ADDENDUM N°3

ESTUDIO DE IMPACTO AMBIENTAL

PROYECTO EXPANSIÓN 110 KTPD.

**ADDENDUM N°3
ESTUDIO DE IMPACTO AMBIENTAL
PROYECTO EXPANSIÓN 110 KTPD
PLANTA CONCENTRADORA COLLAHUASI**

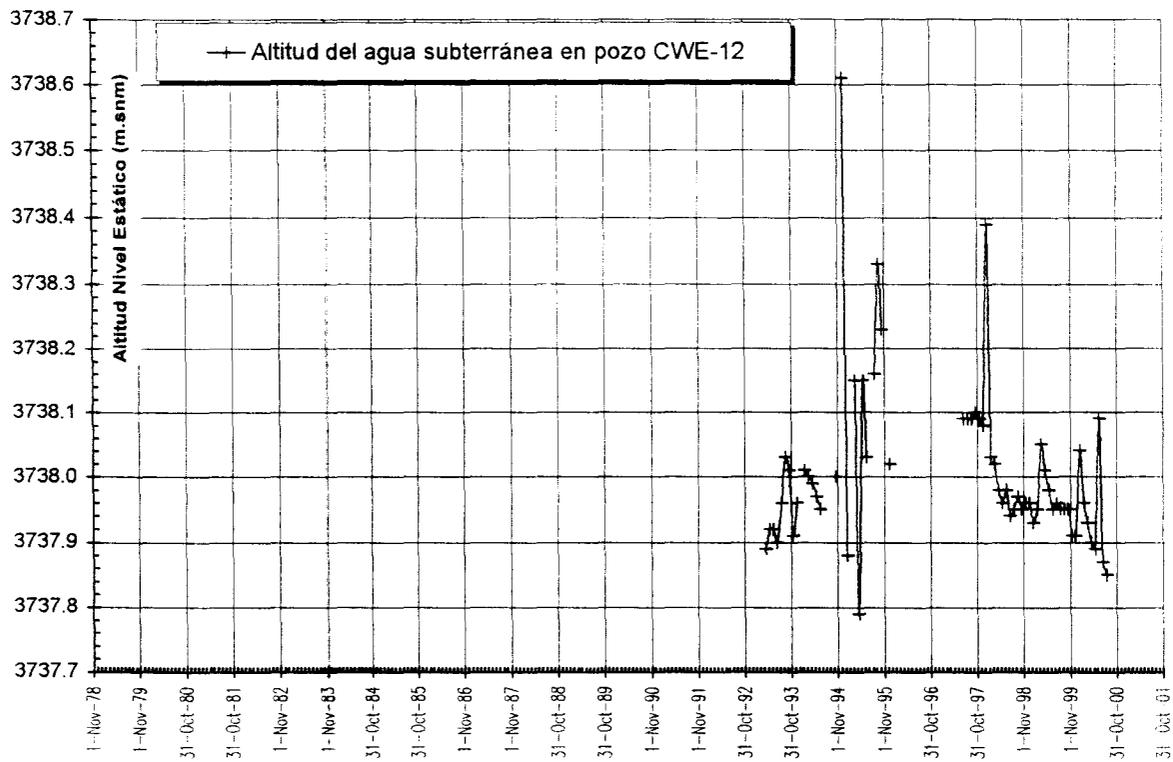
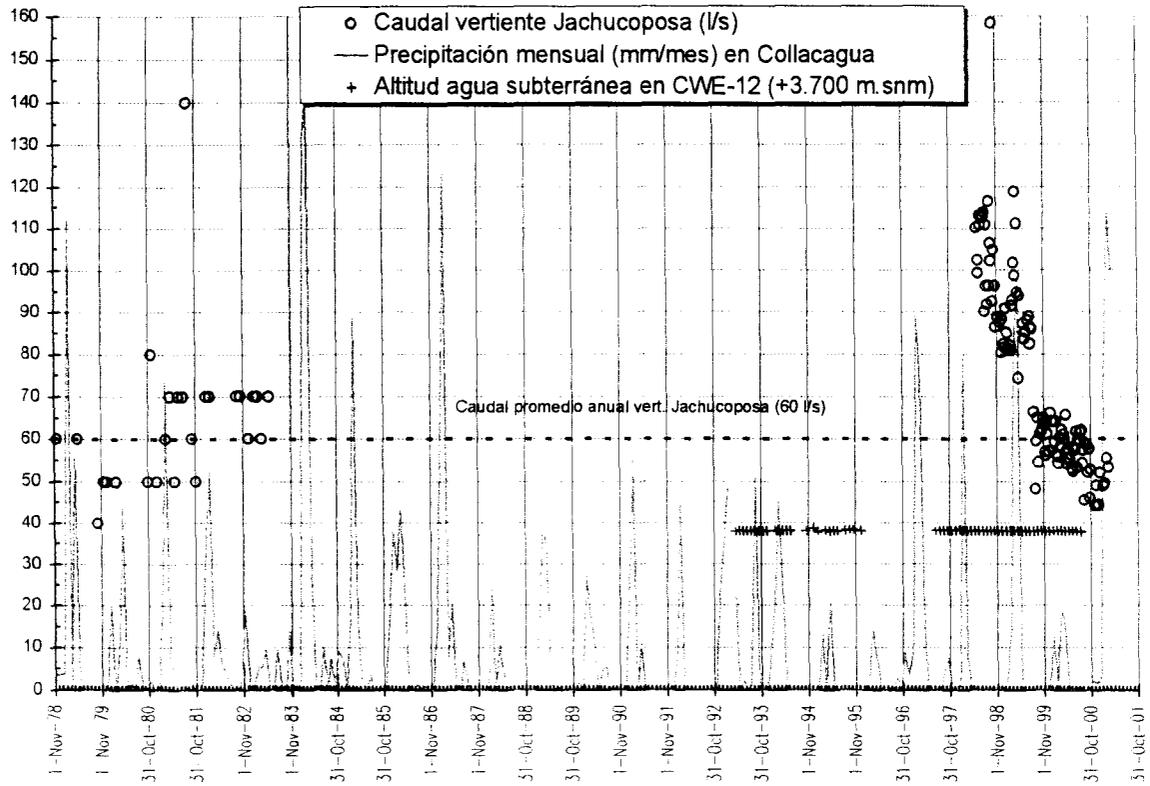
Respecto de la figura presentada que muestra los caudales medidos de la vertiente Jachucoposa, se solicita confeccionar el mismo gráfico pero modificando la escala para la variable "altitud agua subterránea", de tal forma que el rango esté dado por el mayor y el menor valor medido.

El archivo Excel conteniendo los datos de la figura, así como la figura misma, ha sido enviada a la Dirección General de Aguas de la I Región de Tarapacá, para que ella sea visualizada en la forma que requieran.

A continuación se reproduce el gráfico solicitado.
